江西省铅山县为岭瓷土矿  
矿山矿产资源开发利用、地质环境恢复  
治理与土地复垦方案

**江西省铅山县为岭瓷土矿  
矿山矿产资源开发利用、地质环境恢复  
治理与土地复垦方案**

## 为岭三合一方案专家意见修改情况对照表

图 1-5 为岭矿区及水流方向影像示意图

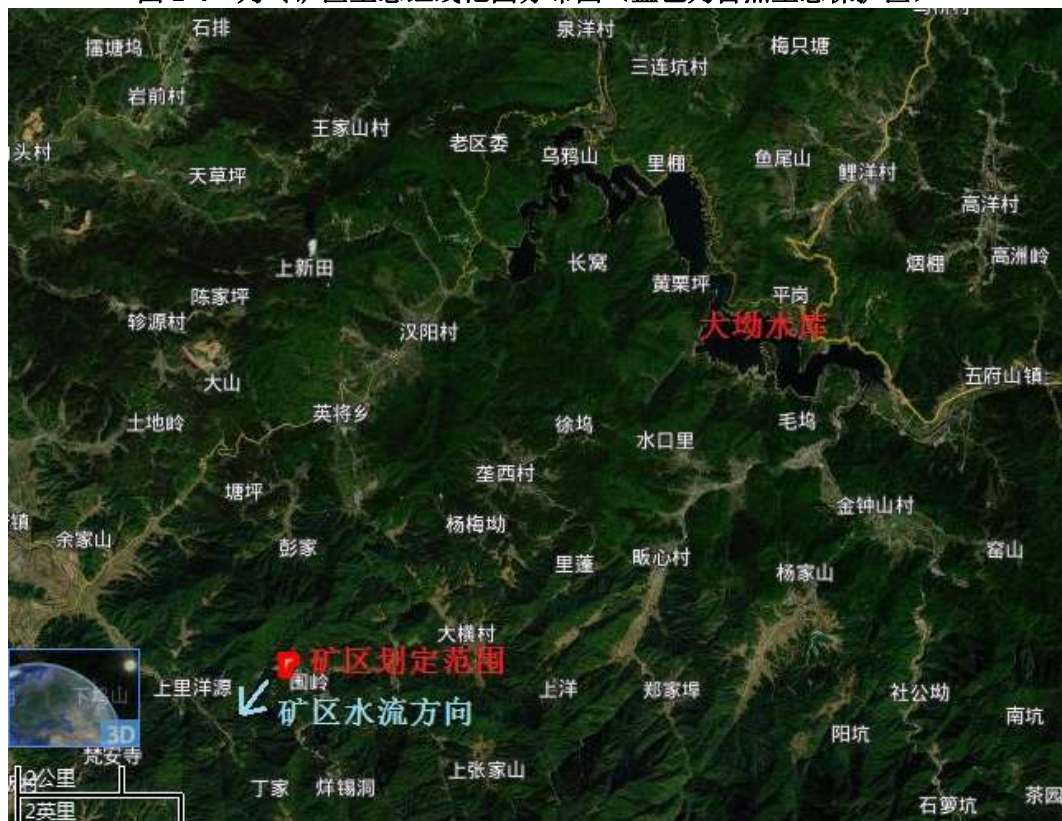
6			P44, 5.2.1 矿山安全框架图, 根据新《安全生产法》之规定, 中、大型矿山应配备安全生产专职管理人员和注册安全工程师制度。	P66	已补充中、大型矿山应配备安全生产专职管理人员和注册安全工程师制度。
7			缺防尘、防噪声措施, 建议补上。	P54-58	已补充防尘、防噪声措施。
8			矿山西南侧为上饶市饮用水源地——大坳水库流域, 矿山开采及污水排放措施, 必须征求市水利部门的意见。	P80	已补充阐述矿区与大坳水库位置图及水流方向。
9			矿山生产出的矿石产品在采场内堆放或直接装入汽车运往厂家, 其涉及安全措施与管理要有表述(具体的规定制度)。	P61-68	已补充安全措施与管理制 度。
10			建议在总平面图上划出大坳汇水流域与流向石塘汇水流域的分界线。	附图 1	已补充大坳汇水流域与流 向石塘汇水流域的分界线。
1	许艺芳	正文 附件	重新核算人工工资, 复垦人工费用按赣自然资办函【2021】274 号文件精神编制工程投资费用。	P132	根据赣自然资办函【2021】 274 号文件, 已重新核算人 工工资。
2			10.4 经济可行性分析章节未按要求计提矿山生态 修复基金, 请补提。	P150	已补充计提矿山生态修复 基金。
3			10.4.3 销售收入及销售税金估算章节, 应纳增值税 额计算公式错误, 请修改。	P152	已修改增值税额公式。
4			重新核实年开采总成本, 表述与计算方法相矛盾, 修改错误表述。	P152	已核实开采总成本。
5			重新核实投资估算。	P151	已重新计算投资估算。
6			矿山生产地质环境保护与恢复治理年度实施计划安 排表有时间及工程安排, 无资金安排, 请补列相关 资金安排。	P157-1 66	已补充矿山生产地质环境 保护与恢复治理年度实施 计划资金安排。
7			缺相关附表, 请补充附表: 建筑工程单价汇总表、 主要材料估算价格汇总表、主要材料运输费用计算 表、主要材料预算价格计算表、施工机械台时(费) 计算表、混凝土材料单价计算表、建筑工程单价表。	P138-1 50	已补充建筑工程单价汇总 表、主要材料估算价格汇总 表、主要材料运输费用计算 表、主要材料预算价格计算 表、施工机械台时(费)计 算表、混凝土材料单价计算 表、建筑工程单价表。

图 10-5 排水沟横断面示意图

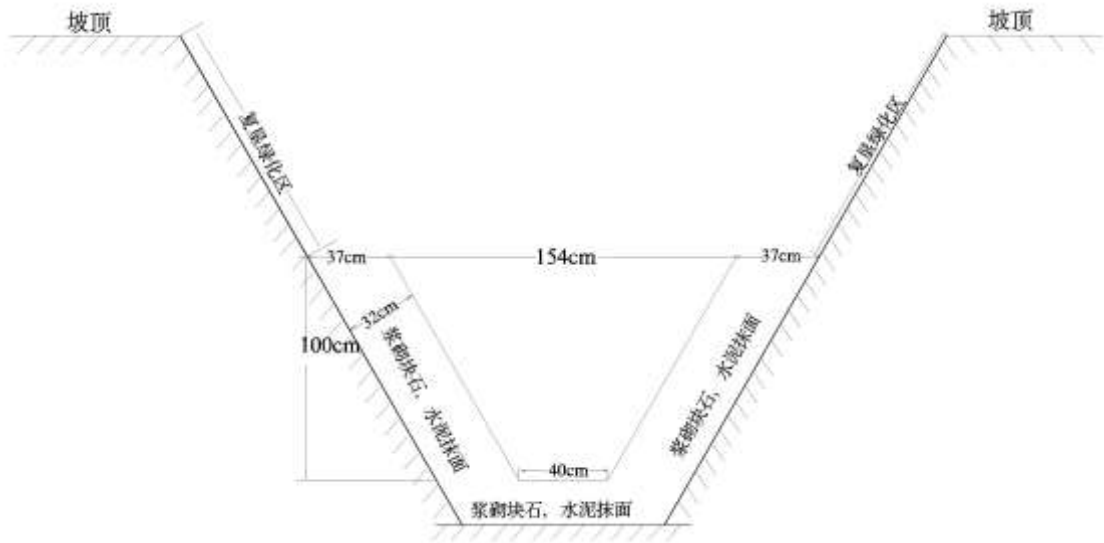
2		矿山露采坑排出的污水应设置沉沙池, 经过滤后再将水排入山沟。	P113-114	已补充设置沉淀池。
3		排水沟、挡土墙结构尺寸、施工布置等进一步复核、优化。同时 32.5 普硅水泥已停止生产, 进一步复核。	P108-111	已复核排水沟和挡土墙尺寸, 已复核水泥规格。
4		方案进一步优化, 复垦设计应从操作性、合理性方面进一步修改完善。	P112-120	已修改复垦设计, 补充植被选择。
1	王献	P9, 1.1.1 编制目的未表述出来, 建议逐条列出。	P1-2	已完善编制目的。
2		P18, 1.3.5 水文地质条件此处矿体开采标高 560m?	P13-16	已修改矿体开采标高。
3		P41, 4.2.2 采场构成要素: 未设置清扫平台, 建议考虑? (最终边坡角较小, 能否不设)。	P43	因最终边坡角较小, 故未设置清扫平台。
4		P42.4.3.4 主要剥采设备, 按日 (班) 产量 550t 配置, 应加上日 (班) 剥离工程量来计划较妥, 因为剥采比 0.3: 1 也是较大的。	P43	已补充日 (班) 剥离设备配置。
5		方案缺少劳动组织一节。	P50	已补充劳动组织章节。

图 10-9 沉淀池平面图

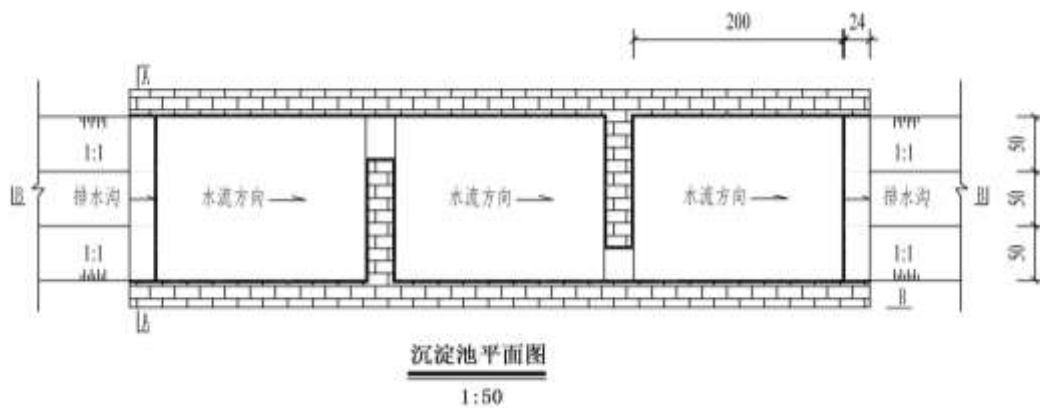
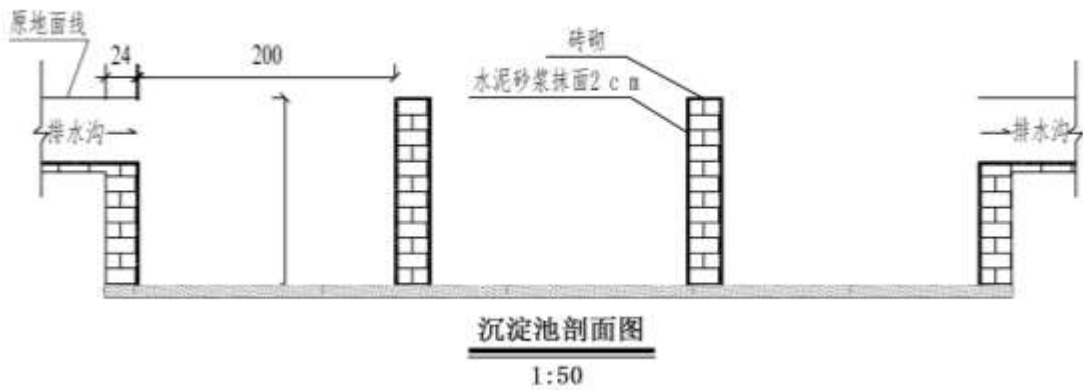
3			矿石开采废土废石堆放问题。	附图1, P47-49	已补充矿石开采废土废石堆放叙述, 已补充分水岭, 已补充矿山废水排放方向。
4			开采过程中如何将瓷土和瓷石分开, 只采上部瓷土。图上应将瓷土和瓷石界线画出来。	附图2	已完善开采剖面图, 补充瓷土和瓷石分界线。
5			增加绿色矿山相关内容, 按照绿色矿山的标准来生产。	P51-53、P61-67	已补充绿色矿山相关内容。
6			补充生态修复后的效果图。	附图	已补充生态修复后的效果图。
7		正文 附图	最高标高要标定出来。	附图1	已将图中最高标高+814m标定出来。
8			生产规模为大型, 偏大, 欠合理。	P5	已将生产规模修改为9.5万吨。
9			瓷土市场销售价格有的是70, 有的是120元/吨。	P28	销售价格已统一修改为70元/吨。
10			沉淀池应采用三级沉淀池。	P113	已修改为三级沉淀池。

三级沉淀池采用矩形断面，单箱尺寸为 2.0m×1.5m×1.5m（长×宽×深），沉淀池四周采用砖砌，池壁砌砖厚度 24cm，内侧采用水泥砂浆抹面。池底采用 C 25 砼浇筑、厚 10cm。沉沙池周边要求设立明显的警示标志，待沉沙池内沉砂量达到池体体积的一半时，及时清理池体内的淤泥。
